2023年10月26日

柏崎刈羽原子力発電所7号機 デジタル安全保護回路のソフトウェア共通要因故障対策 に係る設計変更について

東京電力ホールディングス株式会社

3. KK7 アイソレータの設計変更について

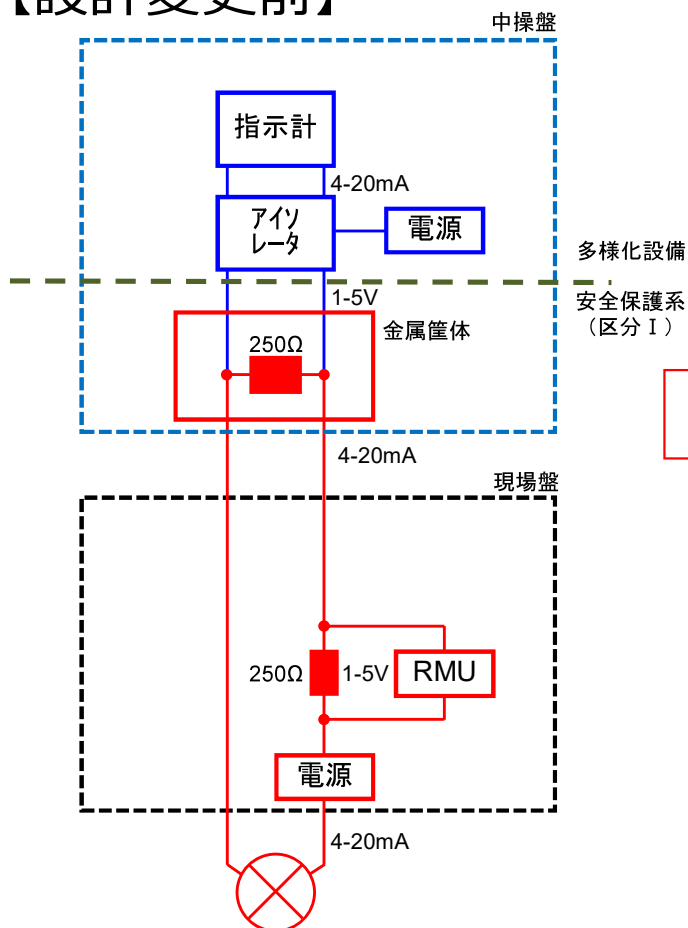
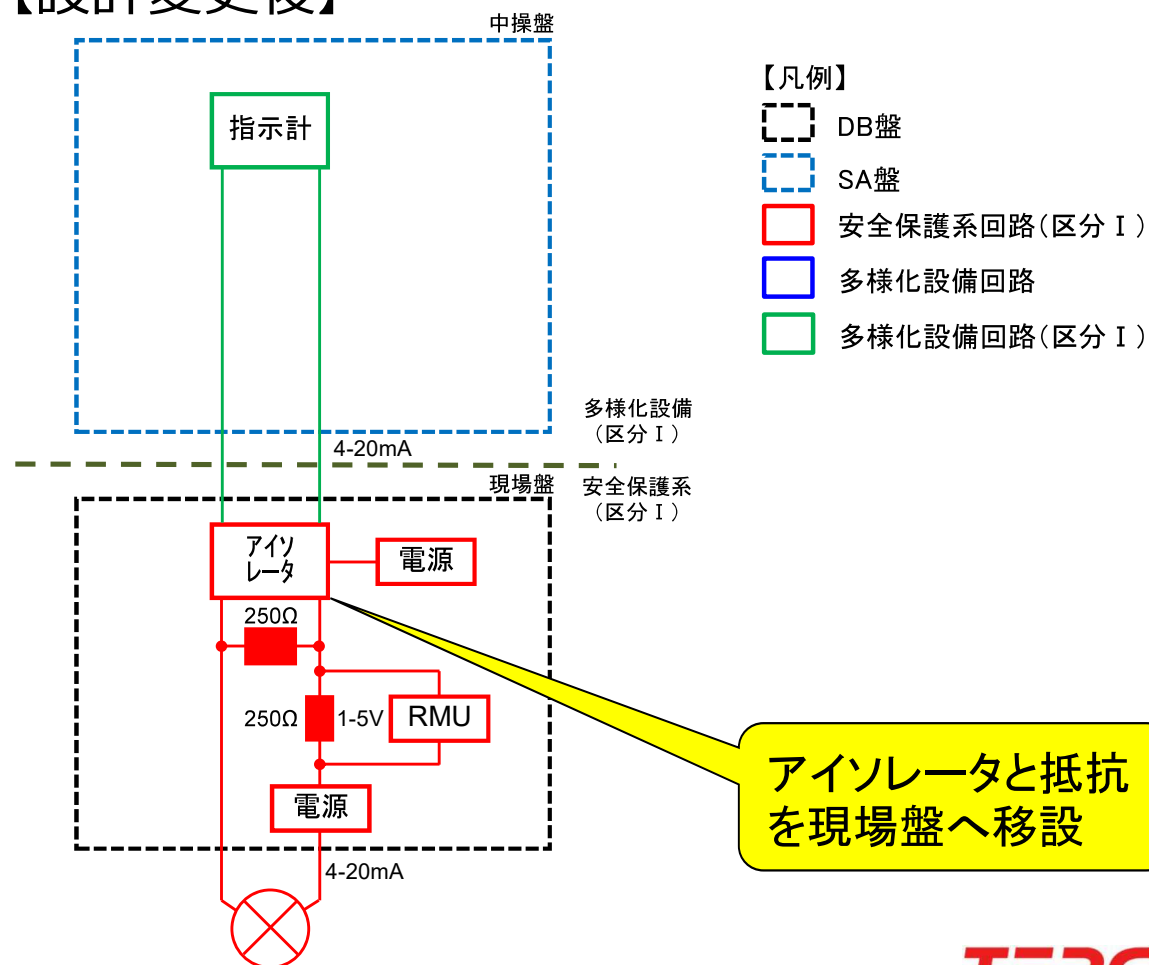
アイソレータが安全保護系に属していないことの適切性に関して、アイソレータ及び抵抗を安全保護系多重伝送現場盤へ移設し、電源を非常用電源（区分Ⅰ）とすることで**安全保護系に属する回路構成**とした。

アイソレータと抵抗を現場盤へ移設
